浜岡原子力発電所 敷地の地質・地質構造（コメント回答）

2021年12月22日

コメント回答の概要（1 / 2）

H断層系分布図 (水平断面)

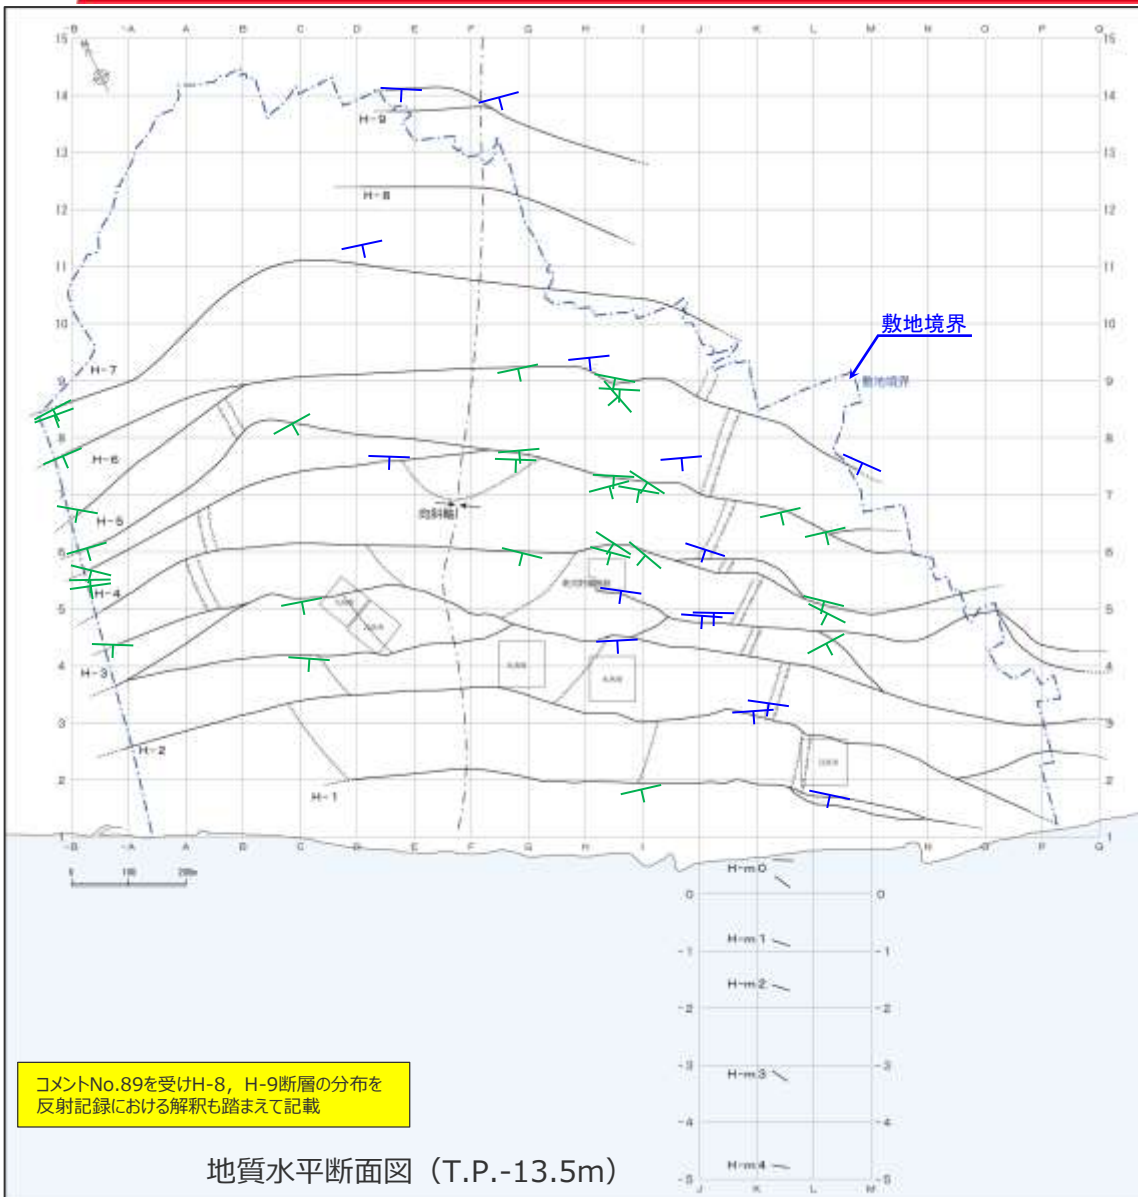
コメントNo.89を受け下線部を修正

コメントNo.89を受けH-8, H-9断層の分布を
反射記録における解釈も踏まえて記載

- 露頭調査及びボーリング調査より、鍵層の落差・連続性、断層性状、一部BHTVによる断層の走向・傾斜に基づき、H断層系の分布を推定した。さらに、敷地北側のボーリング・露頭データのない範囲については、反射法地震探査記録も用い、H-8, H-9断層の位置を推定した。
- H断層系は、走向N40~80°Wで、海岸線 (N60°W) とほぼ平行に互いに50~150m程度の間隔で、敷地を含む汀線から陸側約1,500mの地点にかけて9本が、汀線から沖合約600mの取水塔にかけて5本が分布することが確認されている。
- これら確認されたH断層系について、陸域については海側より、H-1, H-2, H-3...H-9断層と、海域については陸側より、H-m0, H-m1...H-m4断層と呼称する*。*分岐と考えられるものは同一の附番としている。
- H断層系のうち、約1km以上の線形が確認できているH-1~H-7断層は、直線的に連続せず、向斜軸部付近を中心に南 (海側) に開いた緩い弧状を呈す。
- なお、H断層系はいずれも本図範囲より東西方向へ延長するものと考えられる。

4.1(1) ボーリング・露頭による調査結果のまとめ

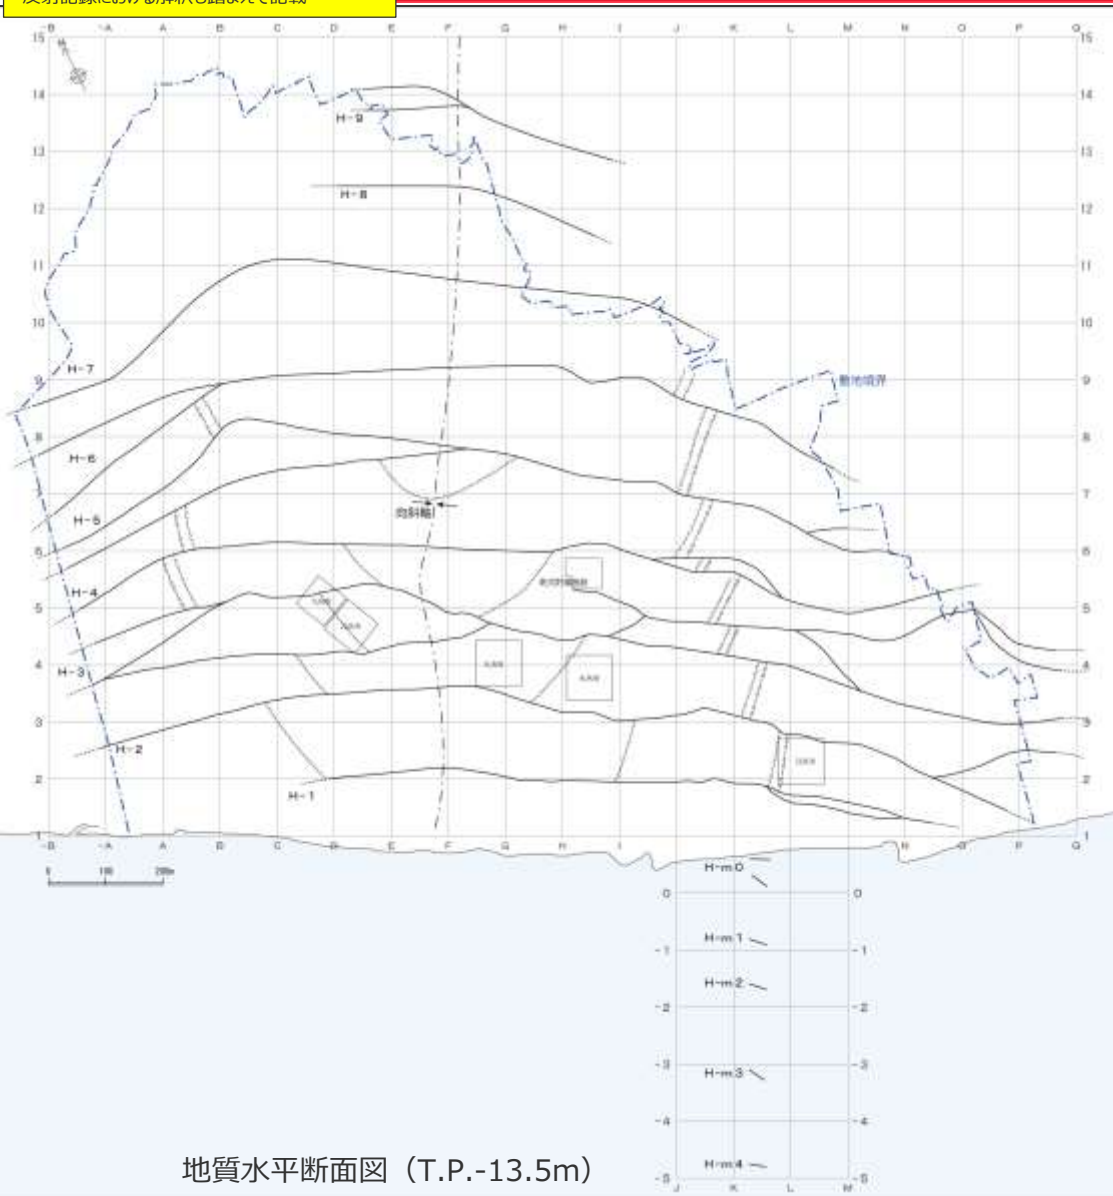
コメントNo.89を受けH-8、H-9断層の分布を
反射記録における解釈も踏まえて記載

コメントNo.89を受け下線部を修正

4.1(2) 海上音波探査等による調査結果のまとめ

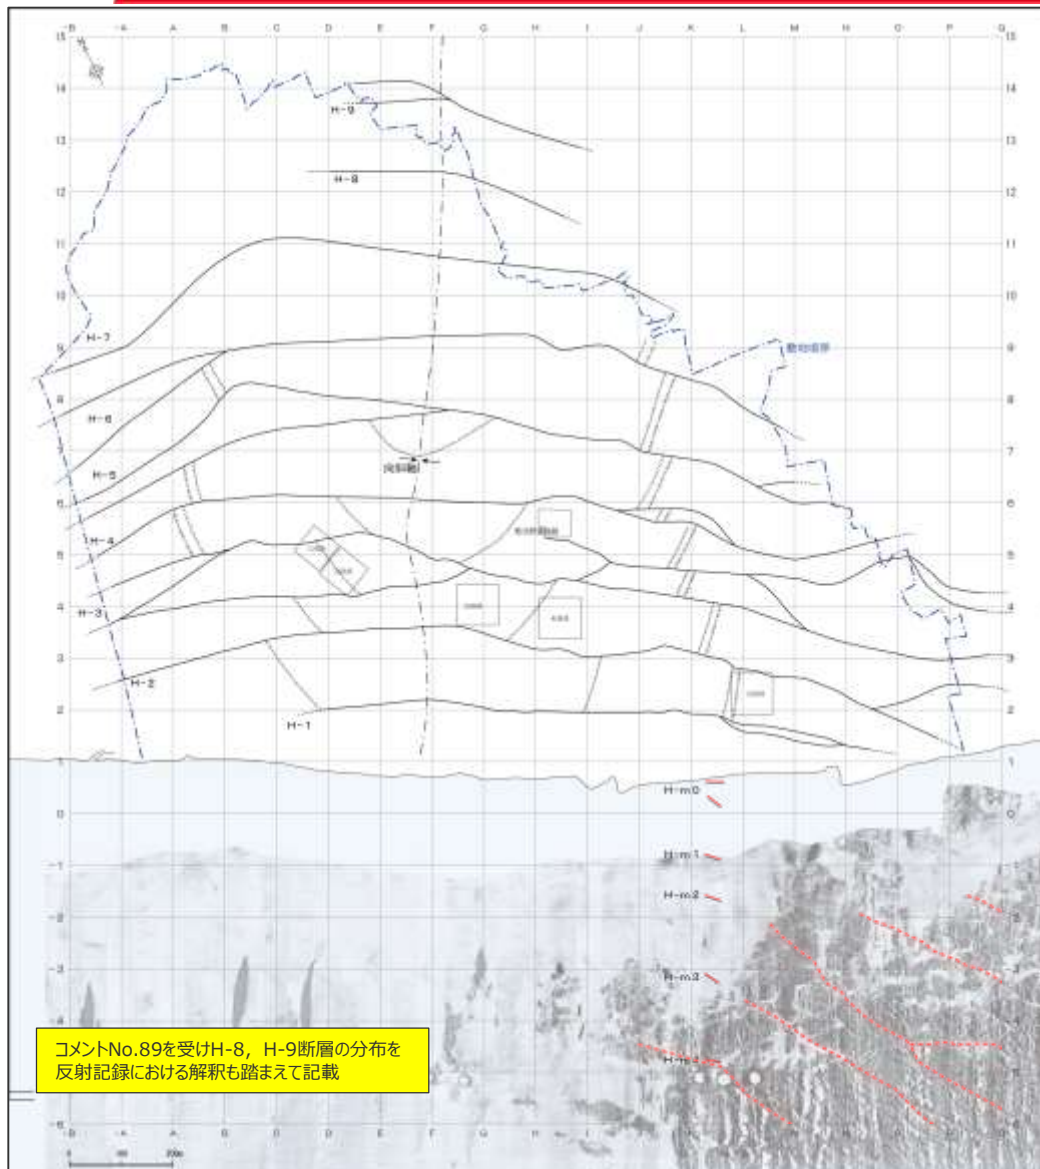
コメントNo.89を受け下線部を修正

- ボーリング・露頭による調査及び反射法地震探査の結果，H断層系は，敷地を含む汀線から陸側約1,500mの地点にかけて9本（H-1～H-9断層）が，汀線から沖合約600mの取水塔にかけて5本（H-m0～H-m4断層）が確認され，いずれの断層も表層付近において以下の分布形態が確認された。
 - 1a 東西走向南落ちの正断層で，傾斜角は60°程度（南傾斜），落差は20m程度である。
 - 1b 互いに50～150m程度の間隔で並走する。
 - ・ ボーリング・露頭による調査及び反射法地震探査の結果，H断層系に属する断層は，傾斜角60°程度（南傾斜），落差20m程度の南落ち正断層であり，海岸線（N60°W）とほぼ平行に互いに50～150m程度の間隔で分布することが確認された。なお，約1km以上の線形が確認できているH-1～H-7断層は，直線的に連続せず，向斜軸部付近を中心に南（海側）に開いた緩い弧状を呈す。
- H断層系に属する断層のうち，H-1～H-7断層及びH-m0～H-m4断層が，耐震重要施設等の重要な安全機能を有する施設の直下に分布する。
- 敷地前面海域の表層付近におけるH断層系の分布を検討したところ，以下の結果を得た。
 - 1c 少なくとも沖合2km程度より遠方には分布しない。
 - ・ 海上音波探査記録には，汀線から沖合2km程度の範囲においてH断層系との関連が考えられる海底面付近の反射面の乱れが認められるが，それより沖合では，向斜軸を中心とした幅1～2km程度の範囲において，海底面付近の反射面に変位や乱れは認められない。
